改善箇所説明図

基準不適合発生箇所

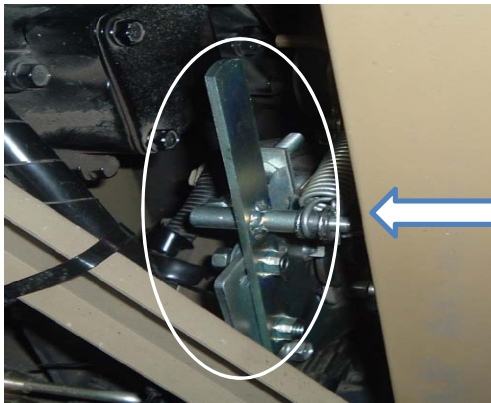
ファンベルト調整アームの強度が不足しているため、エンジンの振動により当該アームが破損する場合があります。そのため、冷却ファンが駆動できず、原動機がオーバーヒートするおそれがある。

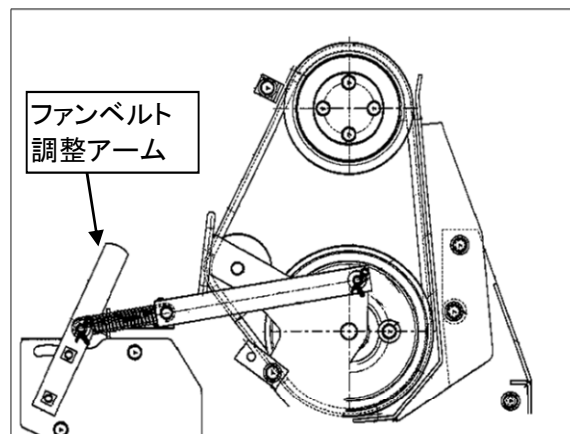
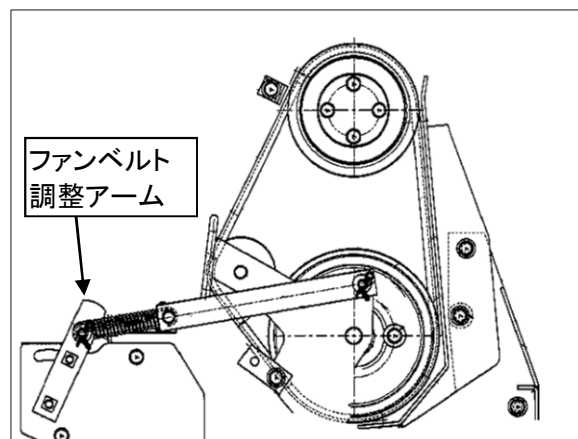
全車両、ファンベルト調整アームを対策品に交換する。

交換部品の形状にて識別する。
